# PROMEMORIA PISTA CICLABILE VIA FEDERIGI

COMUNE DI SERAVEZZA  
Provincia di Lucca

Potenziamento della fruizione turistica del territorio comunale attraverso nuova realizzazione di pista ciclabile di Via Federigi come generatrice di riappropriazione ecosostenibile della qualità ambientale tra arte e natura

ELABORATI GRAFICI PROGETTO DEFINITIVO approvati con **Delibera di Giunta n° 35 del 22/04/2013**

**FIG. 1**

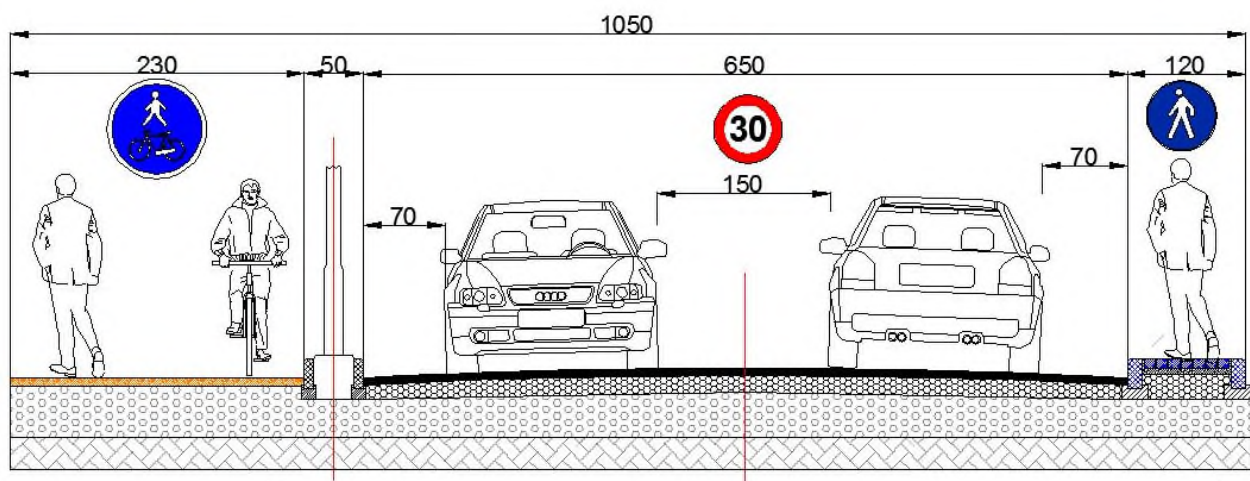
**ZONA A - Tra rotonda del Gallo e edicola: Larghezza utile mt. 10,50**

**Pista ciclabile Lc = 2,3 mt + spartitraffico Ls = 0,5 mt + viabilità Lv = 6,50 mt = Totale 9,30 mt**

**Zona A = mt. 10,50 – 9,30 = + 1,20 mt**

Dal momento che non è possibile tecnicamente recuperare ulteriori spazi **il margine residuo può essere utilizzato come corsia pedonale.**

E' chiaro che in questa zona **non sarà più possibile parcheggiare** a bordo strada e dovranno essere indicati quali altri posti auto saranno resi disponibili.

**SEZIONE TIPICA - ZONA B - DA EDICOLA A NEGOZIO BARBIERE**

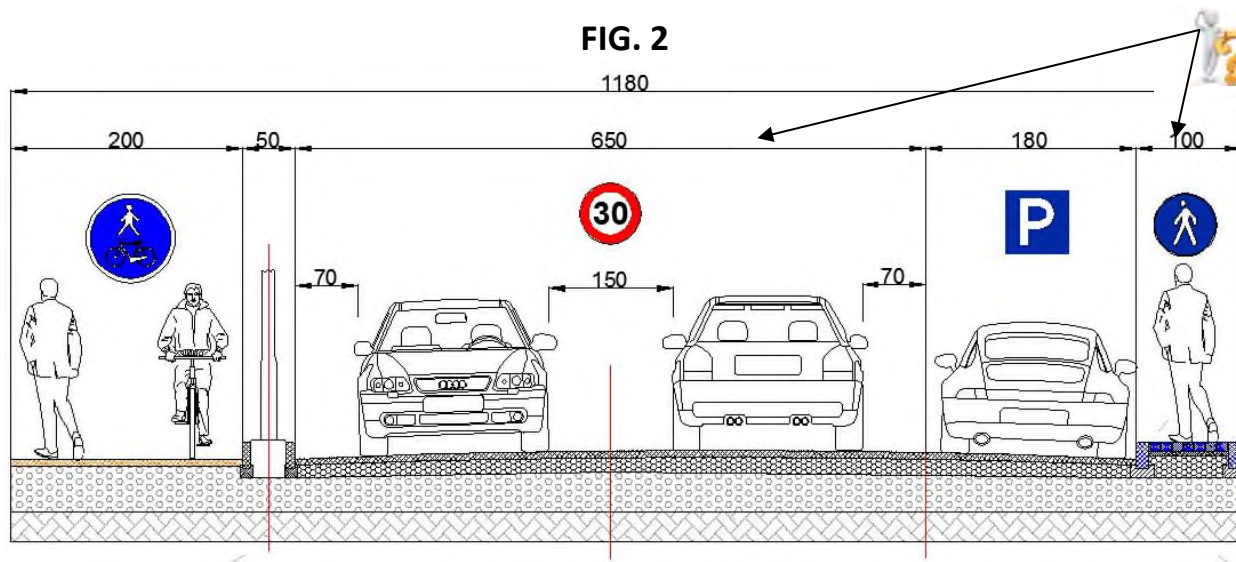
**ZONA B – A Sud di Via L. Pirandello : Larghezza utile mt. 11,80**

**Pista ciclabile Lc = 2,00 mt + spartitraffico Ls = 0,5 mt + viabilità Lv = 6,50 mt = Totale 9,00 mt**

**Zona B = mt. 11,80 – 9,00 = + 2,80 mt**

In questo caso il margine residuo può essere utilizzato come corsia pedonale (100 cm) e come posto auto (180 cm.).

**FIG. 3**

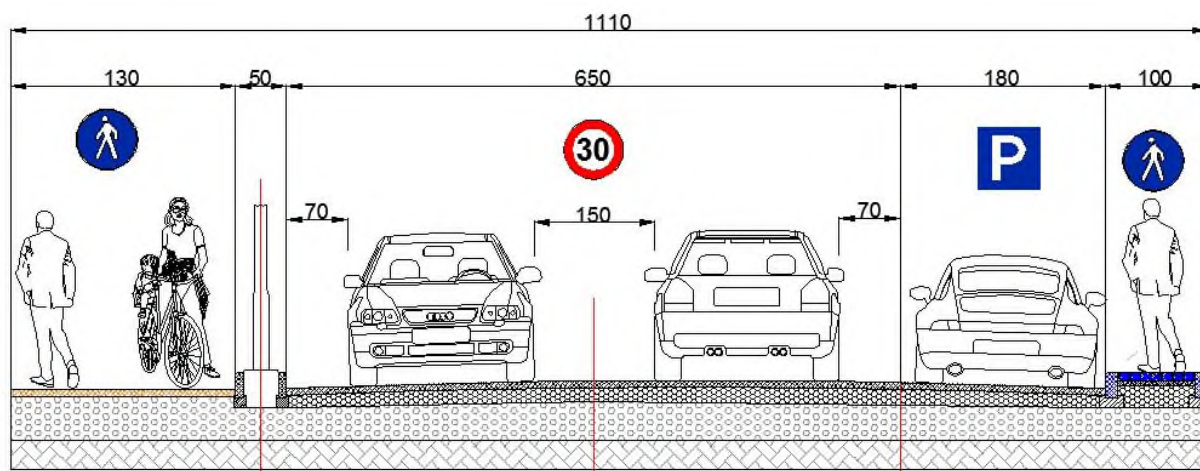
**Zona B1- Di fronte ad esercizi commerciali posti sul lato Ovest dopo Via L. Pirandello : mt. 11,10**

**Pista pedonale Lc = 1,30 mt + spartitraffico Ls = 0,5 mt + viabilità Lv = 6,50 mt = Totale 8,30 mt**

**Zona B1 = mt. 11,10 – 8,30 = + 2,80 mt**

In questo caso il margine residuo può essere utilizzato come corsia pedonale (100 cm) e come posto auto (180 cm). La situazione descritta è rappresentata nella Fig. 3

Si riporta infine la pianta della infrastruttura così come contenuta nella documentazione di progetto.

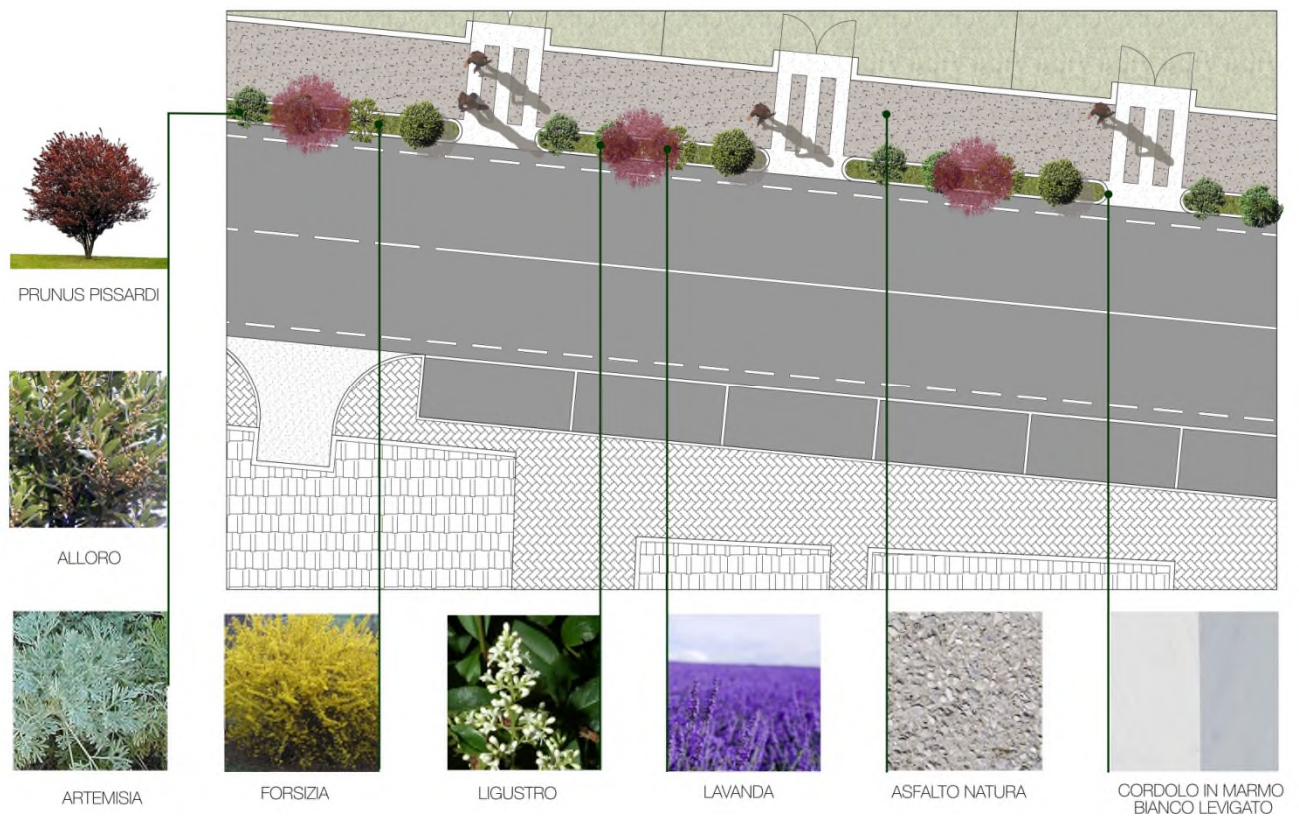
Si osserva che i parcheggi indicati a bordo strada di fatto non sono indicati nello stralcio planimetrico della infrastruttura.
